PREGUNTAS FORMULADAS POR CESAR LINARES, JEFE DE ASESORIA TECNICA Y COMERCIAL SUPERPOLO S.A.

Figura vidrios corredizos NTC 4901-1

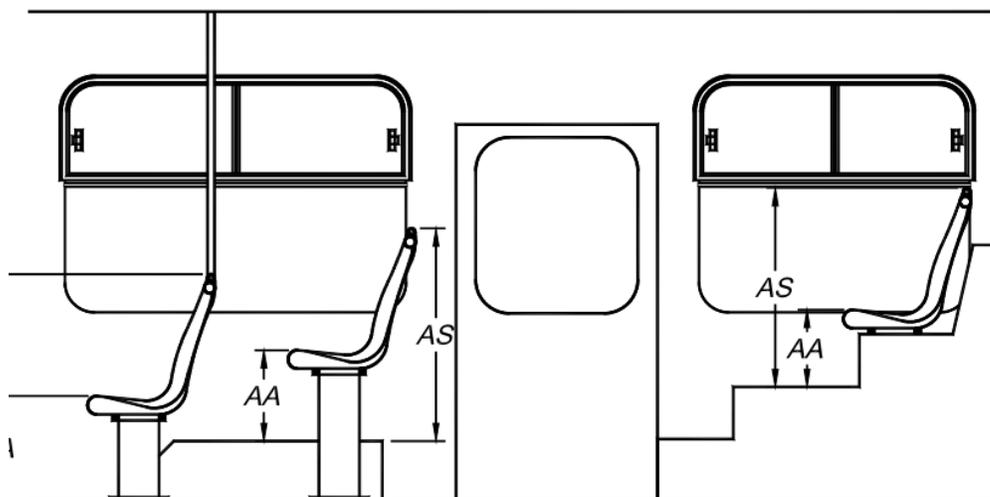
Observación: Este tipo de ventana no es el más recomendado para vehículos que, como estos, tienen aire acondicionado; la opción de abrir las ventanas juega en contra de la eficiencia del aire acondicionado, incrementando el tiempo que el equipo debe permanecer encendido para mantener la temperatura de confort y por consiguiente aumentando el consumo de combustible, acelerando el desgaste de las unidades y requiriendo mantenimientos más frecuentes; esta condición que sería permanente, no se justifica para prever una eventual falla del sistema de aire acondicionado, situación que en el peor de los casos solo tendría que soportarse durante el tiempo que dure un recorrido.

RESPUESTA: No se acepta su observación y se mantiene lo establecido en el apéndice 2 especificaciones técnicas de los autobuses; teniendo en cuenta que las ventanas corredizas son favorables en caso de que falle el sistema de aire acondicionado, y además en la eventualidad donde se necesite ventilar debido a alguna probabilidad de intoxicación (Humo).

Adjunto una figura tomada de de la norma NTC-4901-1 y que contempla los vidrios corredizos en la parte superior.

Figura 11. Intrusión permitida de una parte estructural

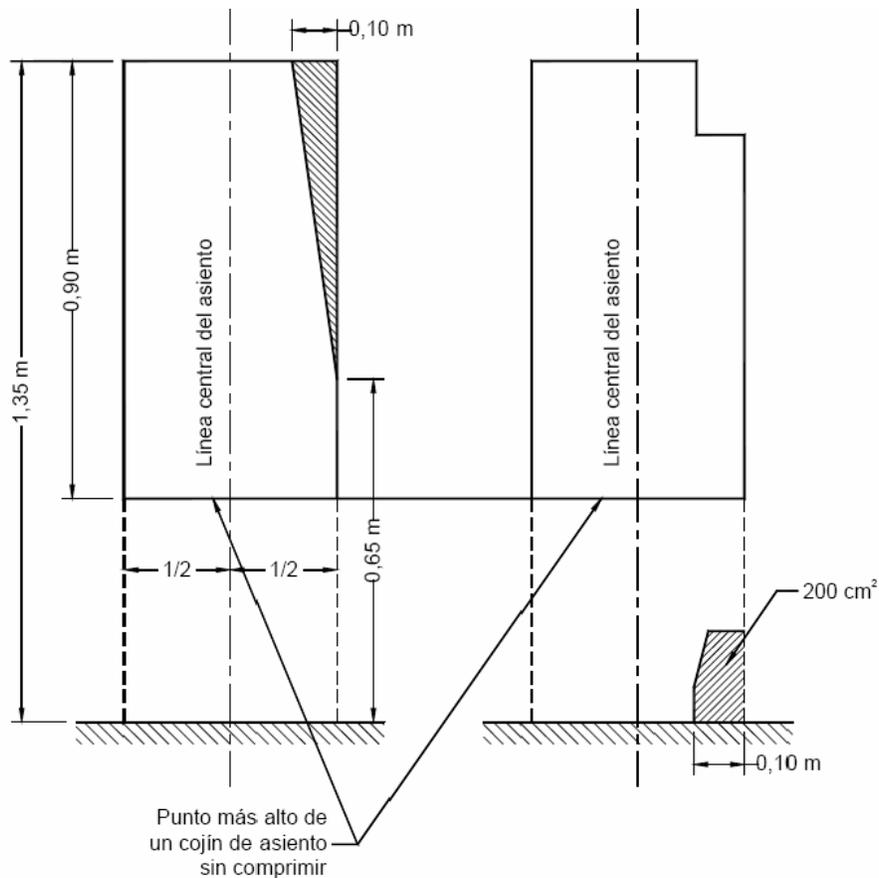
a) Inclusión de una parte estructural, siempre y cuando dicha inclusión este comprendida en un triangulo cuyo vértice este situado a 65 cm del suelo, con una base máxima de 10 cm de ancho y que esté situado en la parte superior del espacio en cuestión, adyacente a la pared lateral del Autobús.

b) Inclusión de un ducto (por ejemplo, para calefacción) situado en la parte inferior del espacio en cuestión, de un área de sección transversal no superior a 200 cm² y un ancho máximo de 10 cm.

Observación: Se solicita aclaración sobre este requerimiento.

RESPUESTA: Este ítem hace referencia al espacio de la altura libre sobre la proyección vertical de la silla y el espacio asociado a los pies, como se muestra en la siguiente figura:
